関原発第547号  
2020年2月27日

大阪市北区中之島3丁目6番16  
関西電力株式会社  
取締役社長 岩根茂

高浜発電所原子炉施設保安規定変更認可申請書

高浜発電所原子炉施設保安規定変更前後比較表

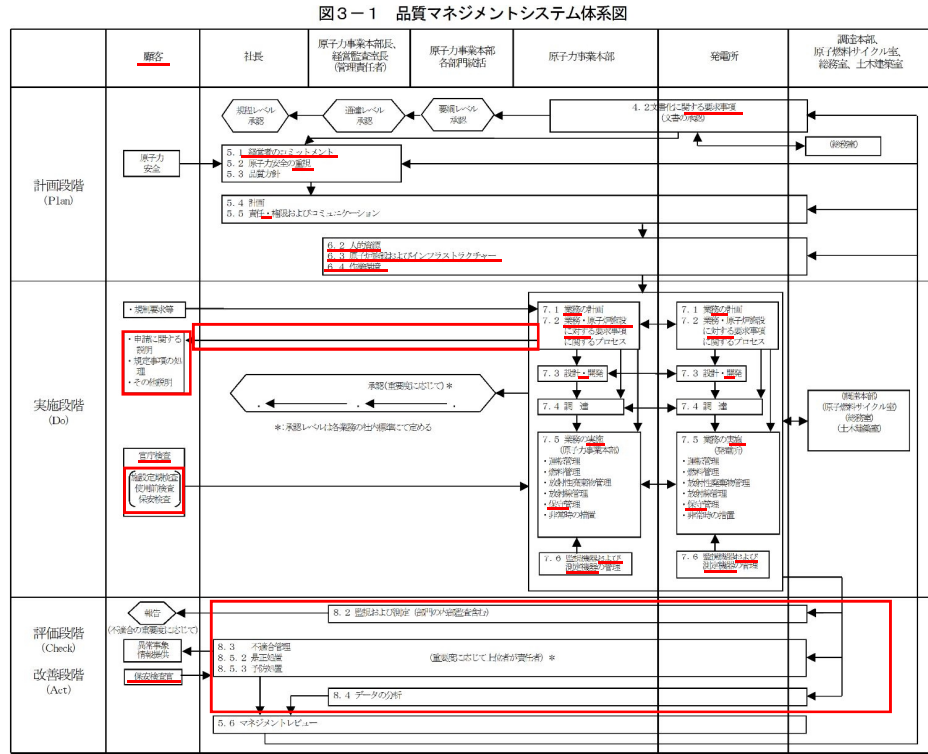
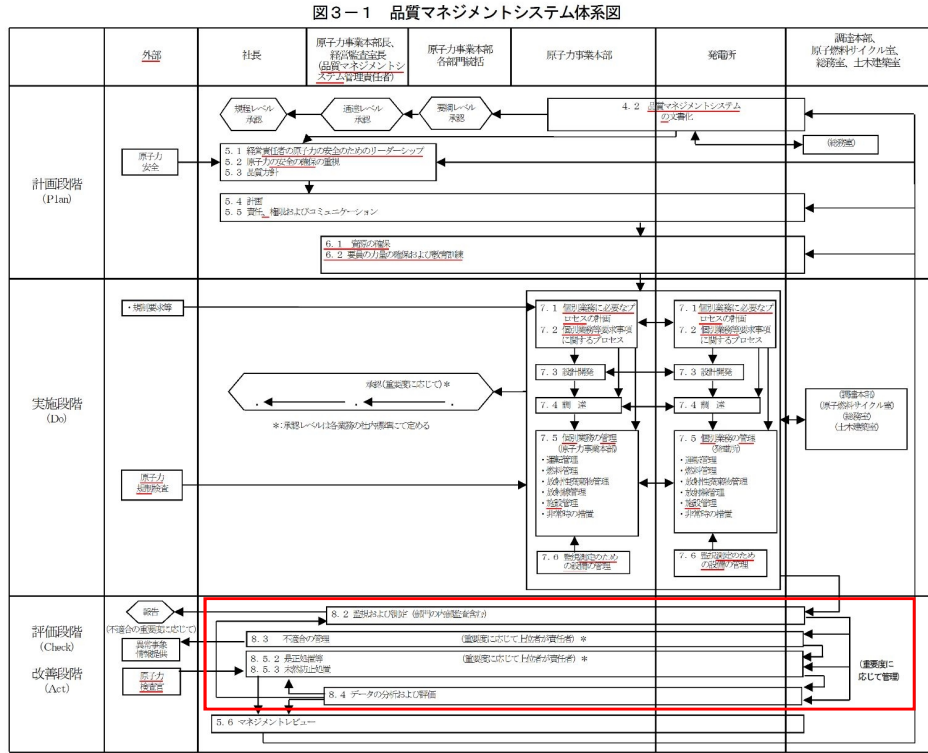
(注1) 本図は、品質マネジメントシステムを構成するプロセスの関連を縦横両方向に並び、整理した上でPDCAに分類して示している。  
業務の詳細は各社内標準にて定める。  
(注2) 原子力事業本部各部門統括とは、原子力企画部門統括、原子力安全部門統括、原子力発電部門統括、原子力技術部門統括（原子力技術）、原子力技術部門統括（土木建築）、原子燃料部門統括のいずれかを指す。

(注1) 本図は、品質マネジメントシステムを構成するプロセスの関連を、項目ごとに整理した上でPDCAに分類して示している。  
業務の詳細は各社内標準にて定める。  
(注2) 原子力事業本部各部門統括とは、原子力企画部門統括、原子力安全部門統括、原子力発電部門統括、原子力技術部門統括（原子力技術）、原子力技術部門統括（土木建築）、原子燃料部門統括のいずれかを指す。

理由 原子力規制における検査制度の見直しに伴う変更（品質規則の制定に伴う変更、法令改正に伴う用語の変更（「保守管理」を「施設管理」、「保安検査官」を「原子力検査官」に変更）、「申請に関する説明」等事業者による検査が主体となるための変更）
